Vår ref.
26/986 - 34

Planendring i plan 0320 Endret regulering for Høg- Jæren energipark - Område for høydebasseng med tilhørende anlegg

Delegert vedtak nr: 447/26

Figur 3 Utsnitt av plankart

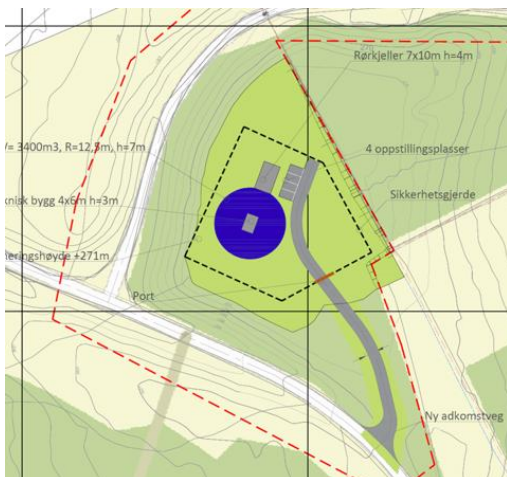
Endringer i plankartet:

- Et nytt arealformål – vannbehandlingsanlegg, V.
- Ny sikringssone for teknisk infrastruktur under bakken.
- Ny sikringssone for sprøyteareal.
- Nytt bestemmelsesområde, #1.
- Midlertidig anleggsområder er tatt ut da parken er etablert. Disse sonen var i kryss og i kurver i forbindelse med bygging av vindparken.
